女川原子力発電所 2 号炉

確率論的リスク評価（P R A） 審査会合における指摘事項の回答

平成 2 7 年 7 月 1 6 日

東北電力株式会社

図 1 全交流動力電源喪失時の対応手順の概要

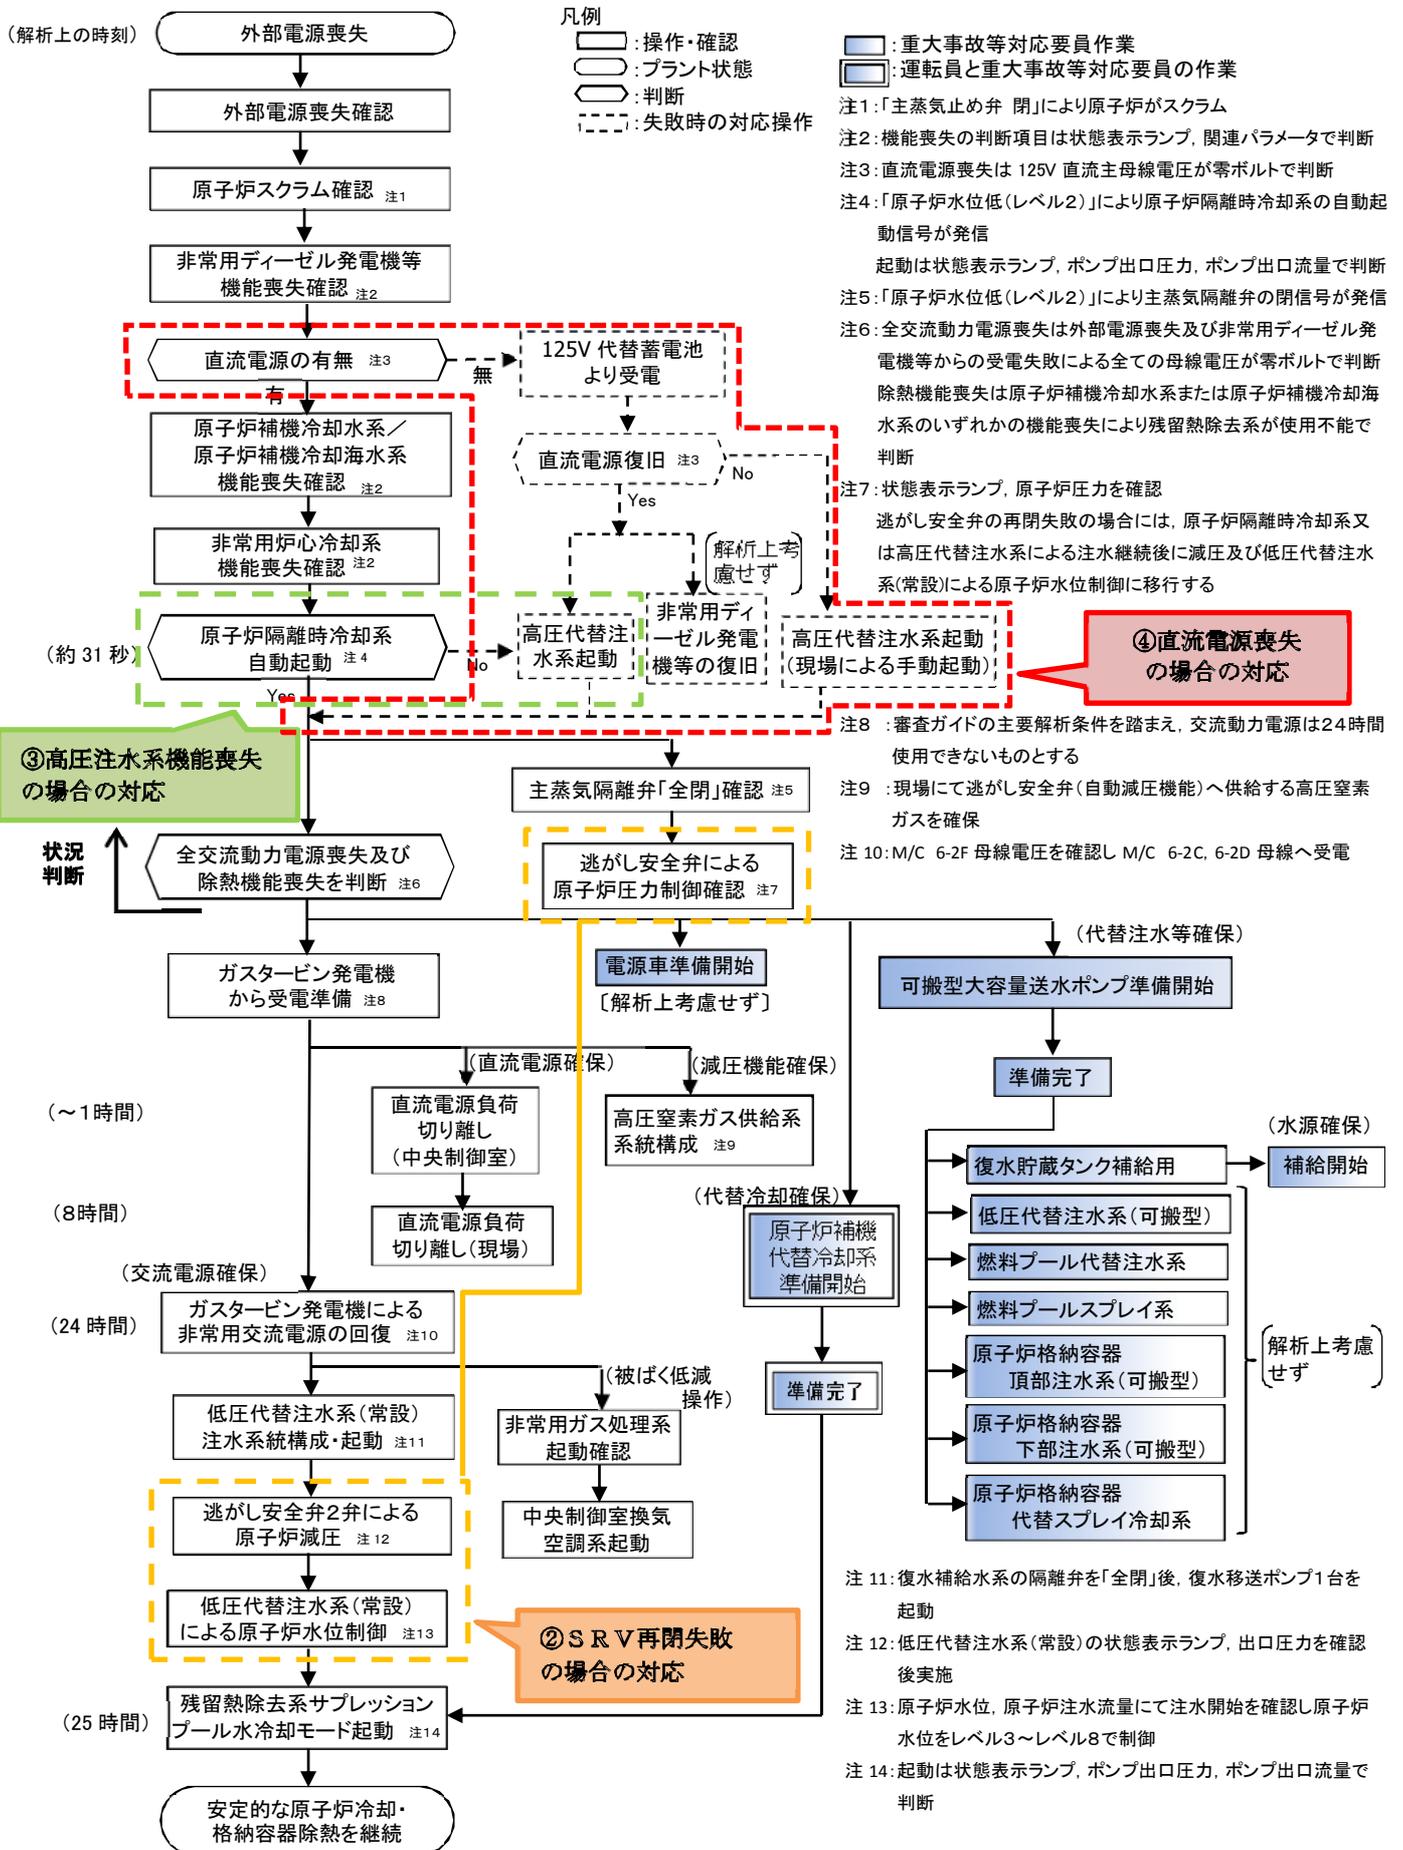
【指摘事項：144-1】

有効性評価において、重要事故シーケンスに他のシーケンスが包括されていることを説明すること

【指摘事項：146-1】

重要事故シーケンスの抽出について、着眼点毎の分類の考え方、着眼点を踏まえた選定の考え方を詳細に説明すること

【指摘事項：146-3】

重要性が高く評価されているシーケンスは、漏れなく有効性評価を示すこと

(1) ②「外部電源喪失+DG失敗+SRV再閉失敗+HPCS失敗」

①の事故シーケンスとは、「SRV再閉失敗」を加えている点異なる。

「SRV再閉失敗」については、①の事故シーケンスに対する対策である「低圧代替注水系(常設)」により対応が可能である。有効性評価においては、「低圧代替注水系（常設）」による原子炉注水の有効性を示していることから、①の重要事故シーケンスに包絡されている。(図1の②)

(2) ③「外部電源喪失+DG失敗+高圧ECCS失敗」

①の事故シーケンスとは、「高圧ECCS失敗」を含んでいる点異なる。「高圧ECCS失敗」を含んでいることから、①の事故シーケンスと異なり、原子炉隔離時冷

却系による原子炉注水ができないが、「高圧代替注水系」により対応できることから、①の重要事故シーケンスに包絡されている。(図1の③)

(3) ④「外部電源喪失+直流電源喪失+HPCS失敗」

①の事故シーケンスとは、「直流電源喪失」を含んでいる点が異なり、全電源喪失となる事象である。「直流電源喪失」を含んでいることから、①の事故シーケンスと異なり、「可搬型代替直流電源設備」による直流電源の復旧、又は、「高圧代替注水系（現場による手動起動）」による原子炉への注水が必要となる。本シーケンスは、①のシーケンスにおいて直流電源復旧操作の有効性を確認することで、①の重要事故シーケンスに包絡されている。(図1の④)

図 1 原子炉圧力と原子炉出力の変化

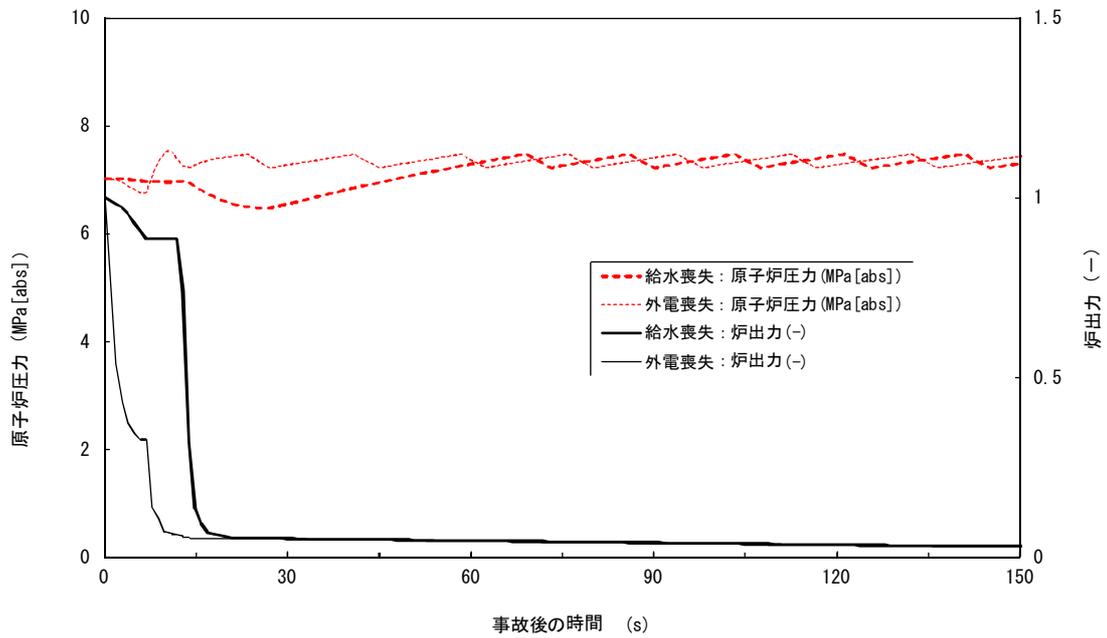
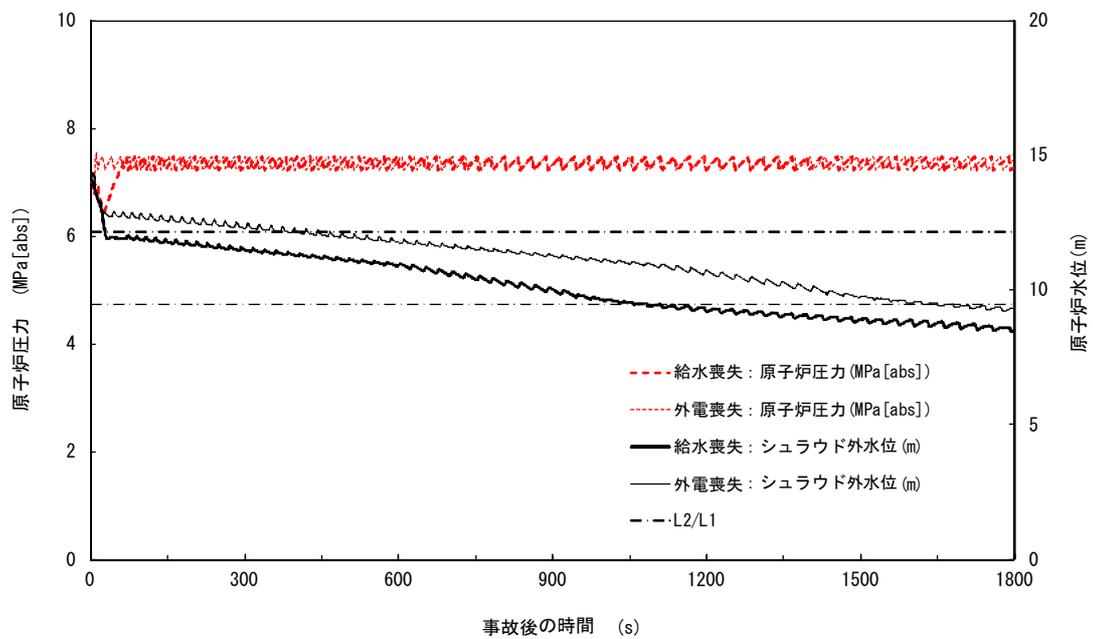
【指摘事項：144-5】

同様に水位低下事象である外部電源喪失との比較を図1及び図2に示す。

図1-1 格納容器イベントツリー (1/2)

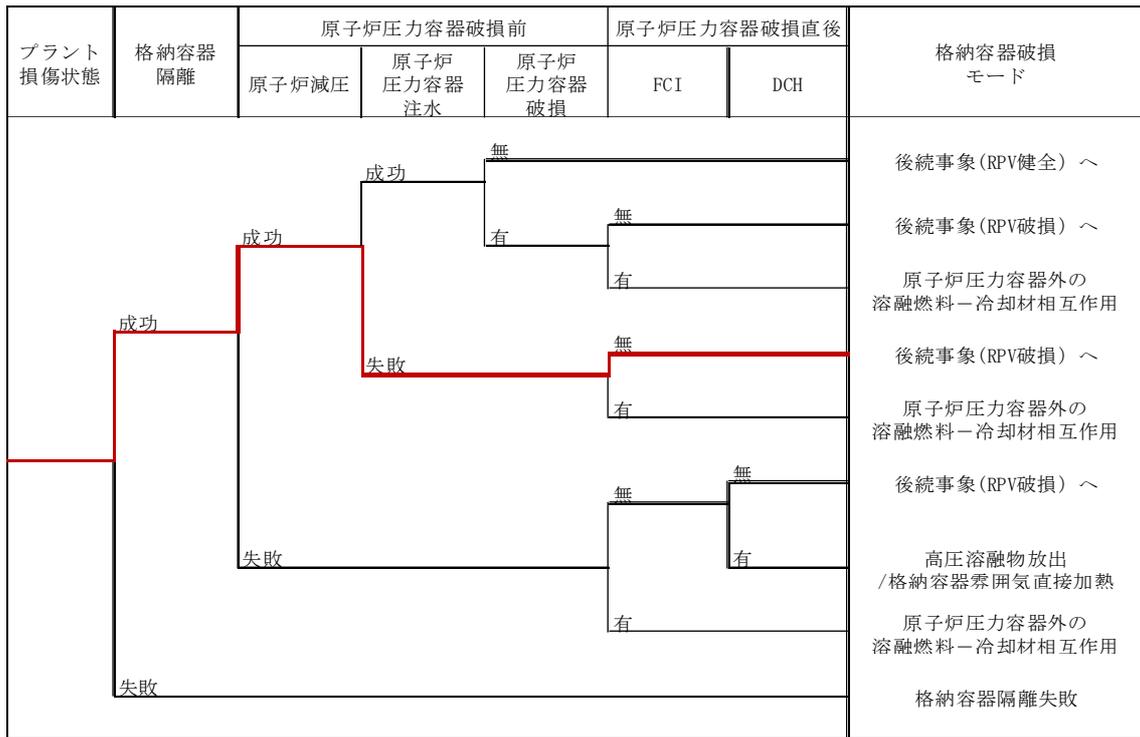
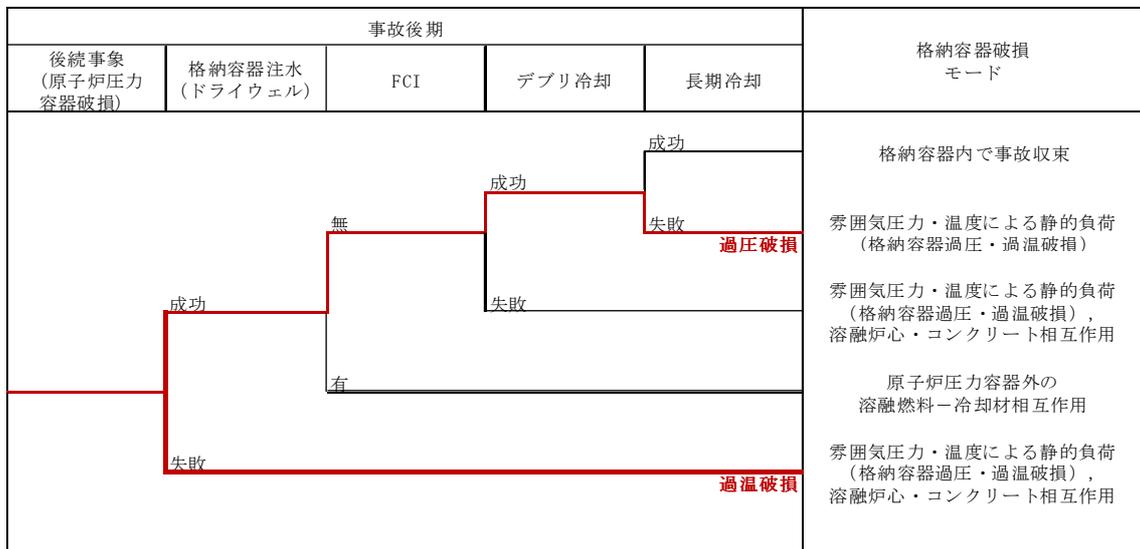
【指摘事項：144-7】

事故シーケンスグループ及び重要事故シーケンス等の選定においては、内部事象レベル1.5 PRAの結果から、格納容器破損防止対策の評価事故シーケンスを選定している。このうち、格納容器の過圧破損及び過温破損の評価事故シーケンスにおいては、いずれも水位低下及び事象進展の早い、大LOCAを起因とし、注水機能の喪失によって炉心が損傷し、その後格納容器破損に至る事故シーケンスを選定している。（指摘事項【146-9, 19, 20】回答資料参照）

選定した過圧破損及び過温破損の評価シーケンスは以下のとおり。また、これらのシーケンスを示すイベントツリーを図1-1及び図1-2に示す。

図1 全交流動力電源喪失時の対応手順の概要

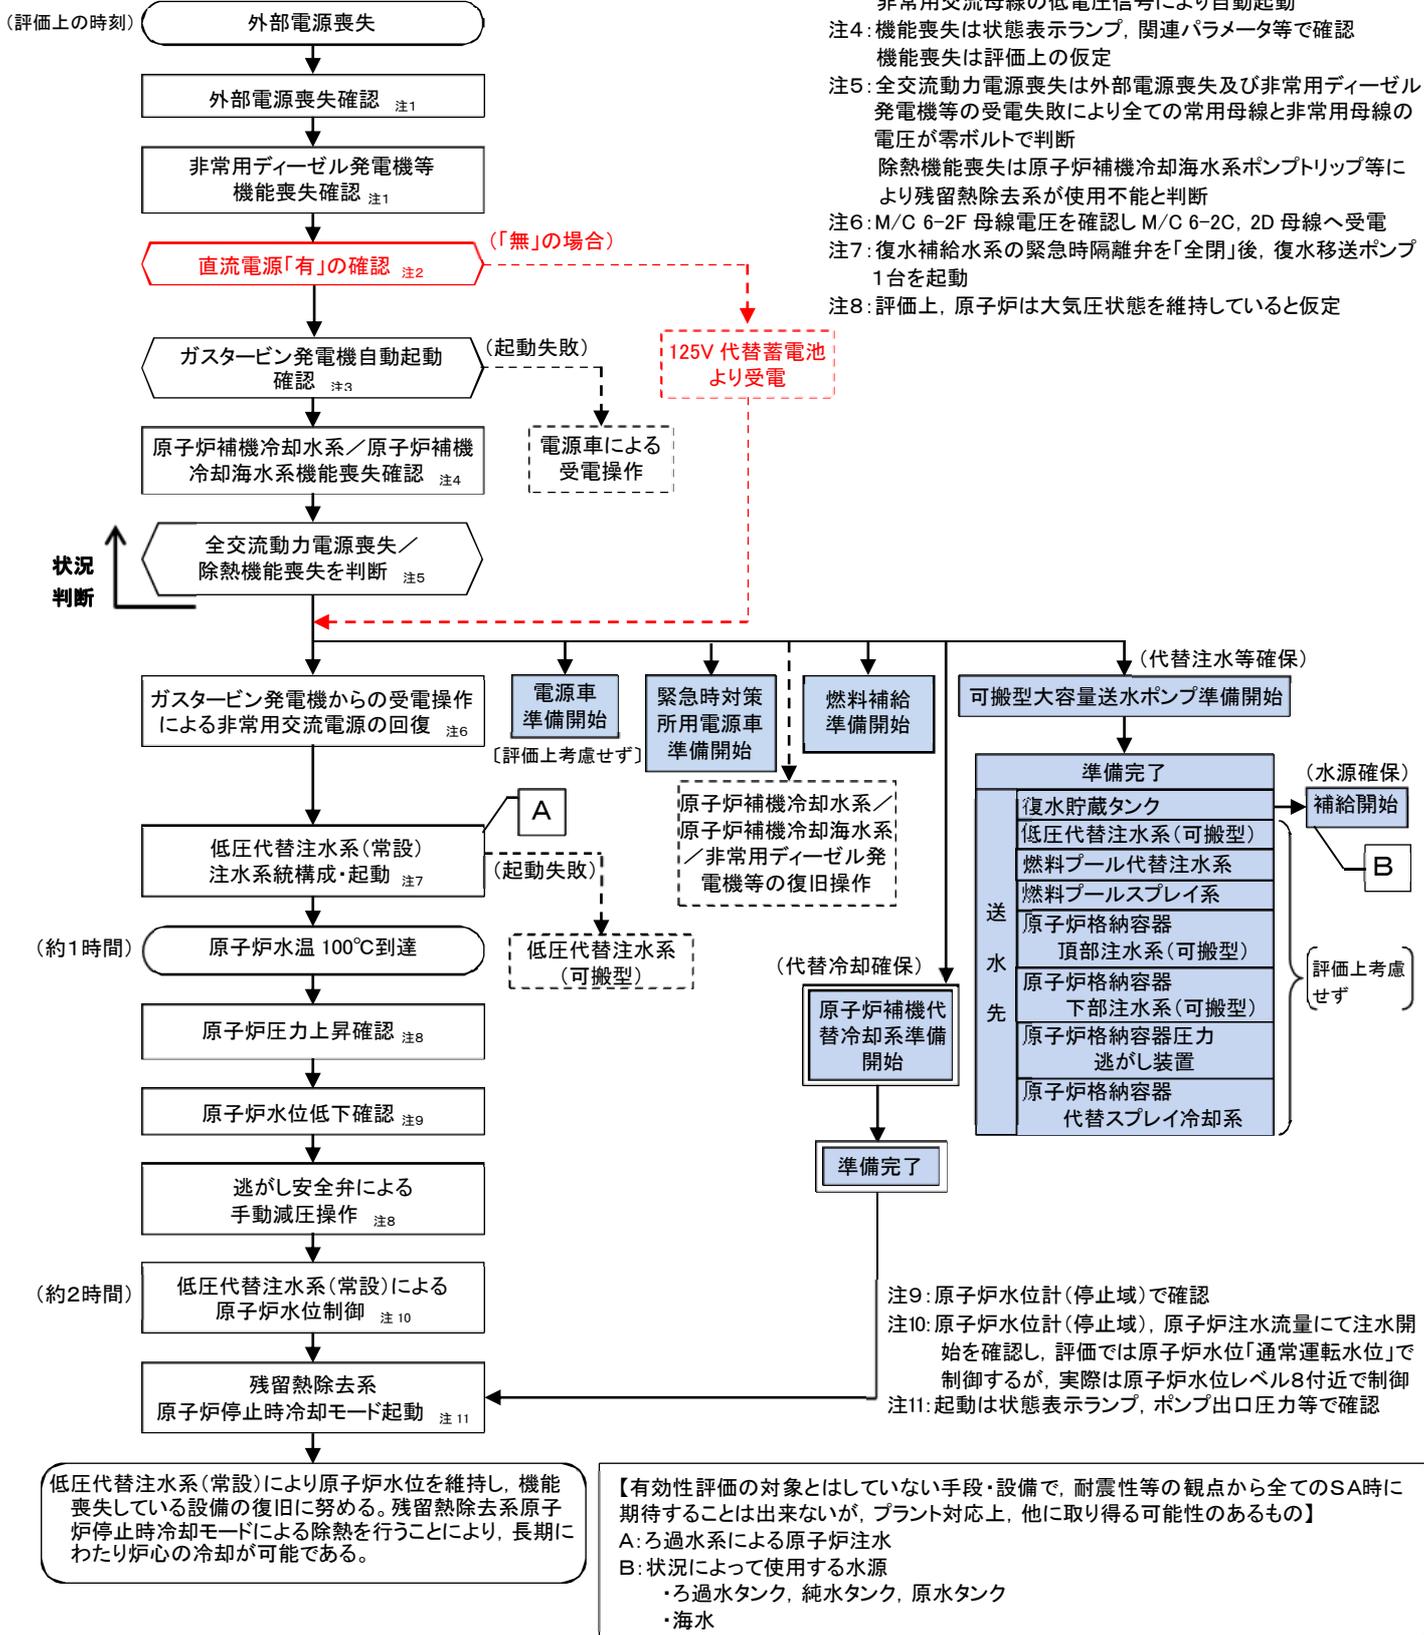
【指摘事項：146-13】

当該シーケンスでは交流電源・直流電源が喪失しているため、可搬型代替直流電源設備により直流電源を復旧する（図1参照）。当該設備の一部として建屋据付型の125V蓄電池が常備されているため、現場における手動接続操作による直流電源供給が可能である。
